**DE:** Presidenta de AVV. de VillafloL "La Barca" Doña Sagrario Piorno.

**PARA:** Sra. Ministra de Fomento Doña Magdalena Álvarez.

**RECURSO POTESTATIVO DE REPOSICIÓN AL ESTUDIO  
INFORMATIVO 1-ZA-09 Sobre la construcción de la autovía de Zamora a la  
frontera portuguesa**

2- Plano del anterior Estudio Informativo donde figura el punto kilométrico del cruce de Villaflores.

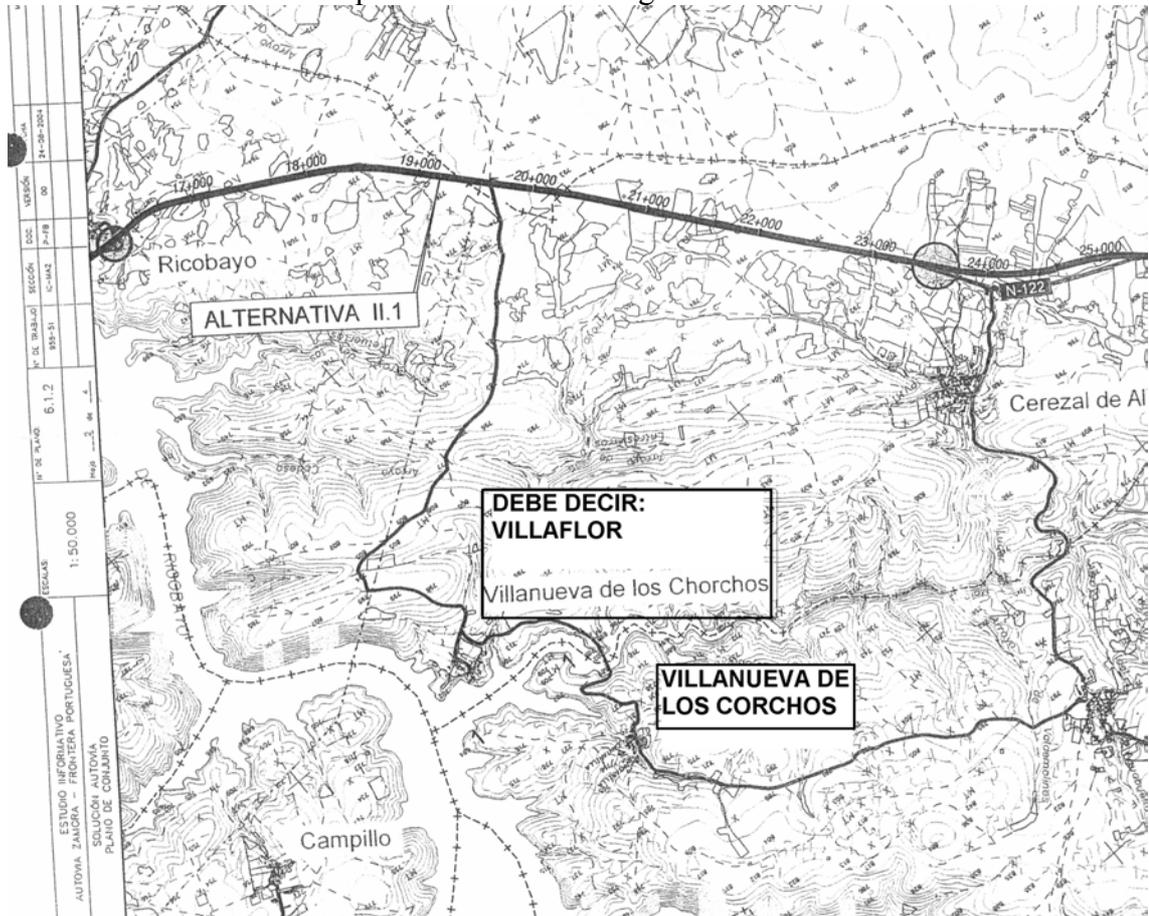
**Motivo del recurso:** Después de haber leído el Estudio de Impacto Ambiental publicado el día 22 de mayo de 2007 y el Estudio Informativo publicado el día 21 de julio de 2007 y acogiéndonos al derecho de poder interponer Recurso potestativo de Reposición, solicitamos de la Sra. Ministra de Fomento que nos aclare como se resuelve el acceso de VillafloL y Villanueva de los Corchos, ya que según figura en el EsIA se modifica el proyecto incluyendo una vía de servicio para dar accesibilidad a dichos pueblos ("Vías de servicio entre 16+200 y 18+600 para mejorar la accesibilidad a VillafloL y Villanueva de los Corchos") y, posteriormente, el estudio Informativo hace referencia a dicha modificación como "**Se incluirán vías de servicio entre los enlaces .. PP.KK. 16+200 Y 18+600 por la margen derecha**". Esta vía de servicio debería unir el proyectado enlace de Ricobayo con la carretera local de VillafloL, sin embargo, si se consulta el plano del Estudio Informativo se observa que la vía de servicio no llegaría hasta el cruce de la carretera local de VillafloL, ya que dicho cruce se sitúa en el PK. 19+600. Asumiendo que podría tratarse de un error a la hora de redactar el Estudio (18+600 en lugar del 19+600), solicitamos que sea corregido del Estudio Informativo, así como, el nombre del pueblo de VillafloL que en el plano figura con el nombre de Villanueva de los Chorchos.

Aclarar que con la inclusión de la vía de servicio entre el enlace de Ricobayo y la carretera local VillafloL/Villanueva de los Corchos y con la vía de servicio proyectada hacia Cerezal, se solucionaría el problema de accesibilidad que presentaba la anterior redacción del estudio, sin embargo, la AVV. de VillafloL sigue pensando que la mejor solución para los vecinos de la zona y para el interés general, es un enlace que evitaría los 8 Km. de vías de servicio y su futuro mantenimiento, no encontrando ni motivos técnicos ni económicos que justifiquen que el proyectado paso de fauna sobre el cruce de VillafloL no pudiera convertirse en un enlace, dedicando otro de los pasos elevados como paso de fauna. Sobre la posible proximidad a otros enlaces que argumentó D. Alberto Buitrago (Director del estudio), existen otros enlaces con similar distancia entre ellos (véase los enlaces de Alcañices).
